PHILIPS SERVICE MAANDBLAD

ORGAAN SPECIAAL BESTEMD VOOR
LEDEN VAN HET INSTITUUT VAN ERKENDE
SERVICE HANDELAARS IN NEDERLAND

fig. 1

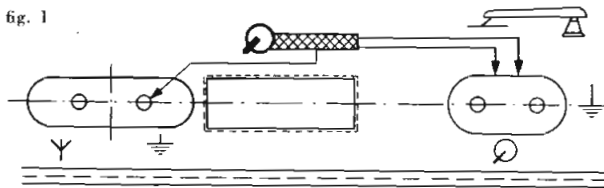
Is bij de gebruikte grammofoonopnemer de afschermmantel doorverbonden met één der aders van het snoer, dan is deze afschermmantel via C 35 en C 36 geaard.

Het kan daardoor voorkomen, dat de in de afschermmantel geïnduceerde bromspanningen ook over C 35 een niet meer te verwaarlozen bromspanning doen ontstaan, die dan tegelijk met het signaal van de grammofoonopnemer aan de 1e L.F.-buis wordt toegevoerd en aldus hoorbaar wordt gemaakt.

Dit kan worden verholpen door de afschermmantel los te maken van de betrokken ader en met een aparte draad aan te sluiten op de aardbus van het toestel, zie fig. 1.

Alleen de beide aders, die naar het element van de grammofoonopnemer leiden, worden dus aangesloten op de opnemerbussen. De afschermmantel is nu direct geaard, dus eventueel geïnduceerde wisselspanningen kunnen over C 35 geen bromspanning doen ontstaan.

fig. 1

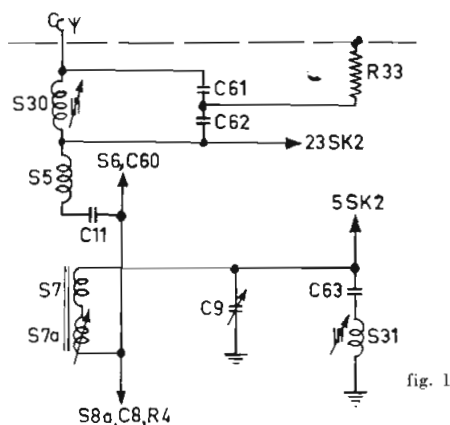
In het toestel BX 321 A wordt echter voor de overdracht van het antennesignaal een capacitieve voetkoppeling toegepast, waardoor in dit geval het filter type 7297 niet effectief zal zijn. Dientengevolge moeten onder deze omstandigheden bij dit type apparaat een MF sperkring en een MF zuigkring in de schakeling worden opgenomen. Dit geschiedt op onderstaande wijze.

Tussen de met het antenneteken gemerkte veer van de antennebus en S 5 wordt S 30 geschakeld (MF sperkring, zie fig. 1.) Over deze spoel komen de condensatoren C 61 en C 62, waarvan het midden via R 33 met het chassis is verbonden. De weerstand R 2 vanaf het knooppunt S 5/C 11 wordt verwijderd. Verder wordt tussen de top van S 7 en het chassis de MF zuigkring bestaande uit C 63 en S 31 aangesloten.

fig. 1

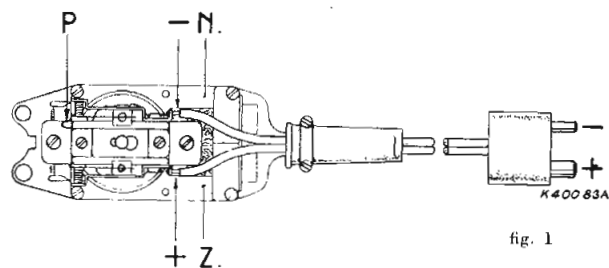
Bij bovengenoemd droogscheerapparaat is teneinde het samenstellen van het lagerblok te vergemakkelijken, op het blok van „Philite” een nokje aangebracht (zie „P” in fig. 1). De stiften voor het bevestigen van de borstelveren moeten in het blok van „Philite” worden geschroefd en wel in de schroefgaten, die zich het dichtst bij het nokje P bevinden. Het codenummer van het lagerblok zonder borstelhouders (pos. 15 in de service-documentatie) is gewijzigd in A4 760 80.0.

fig. 2

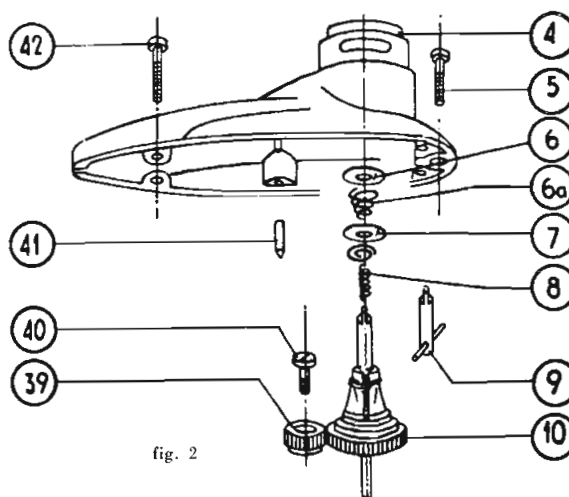
De ring van olielinnen is vervangen door twee stalen ringen waartussen zich een veer bevindt. Hierdoor is een betere haar-afdichting verkregen, zie pos. 6, 6a en 7 in fig. 2.

Pos. in Serv. doc.	Pos. in fig. 2	Omschrijving	Oud codenummer	Nieuw codenummer
21	4	Huis compleet	A4 820 58.0	A4 820 60.0
6	6	Ring	A4 451 54.0	A4 452 27.0
	6a	Veer	—	A4 602 24.0
	7	Ring	—	A4 452 27.0
15		Lagerblok zonder borstelhouders	A9 865 52.0	A4 760 80.0
35		Steker	A4 921 08.0	A4 921 29.0
36		Snoer	34 009 59/107	R259KN05PB

fig. 1

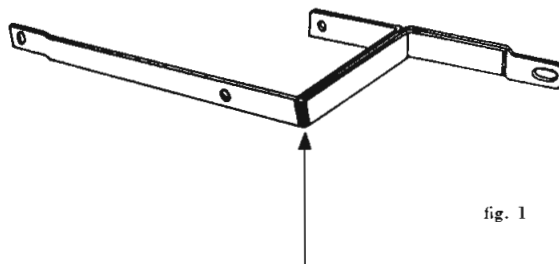
Torsie in de bedieningsbeugel van de golfbereikschakelaar kan de oorzaak zijn, dat de schakelaar niet goed overschakelt bij het overgaan van MG op LG. Mocht dit voorkomen, dan kan het worden verholpen, door de beugel weer precies haaks te zetten en de in fig. 1 met een pijl aangegeven hoek met soldeertin te verstevigen. Voor het solderen moet een bout met stompe punt en een hoge temperatuur worden gebruikt. Tevens moet het te vertinnen oppervlak eerst goed schoon worden geschrapt.

fig. 1

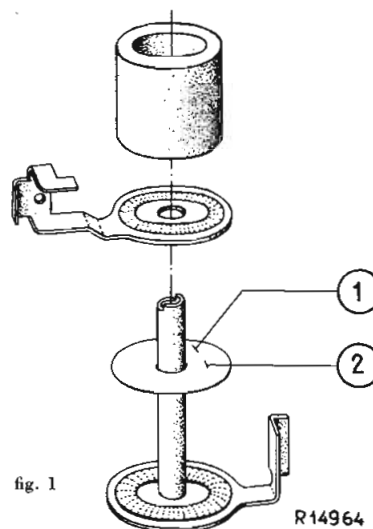
Indien moeilijkheden worden ondervonden met de slipkoppeling van het uitschakelmechanisme, dan kan hierin worden voorzien door het frictieschijfje dat 0,2 mm dik is, te vervangen door een, dat 0,07 mm dik is. Zie fig. 1, pos. 1. Bij het vervangen van het schijfje moeten beide zijden met een zeer dunne olie worden ingesmeerd om een gelijkmatige wrijving te verzekeren. Het codenummer van het frictieschijfje is P5 515 19 1/16; het codenummer van de te gebruiken olie (pos. 2 in fig. 1) is X 007 57/01.
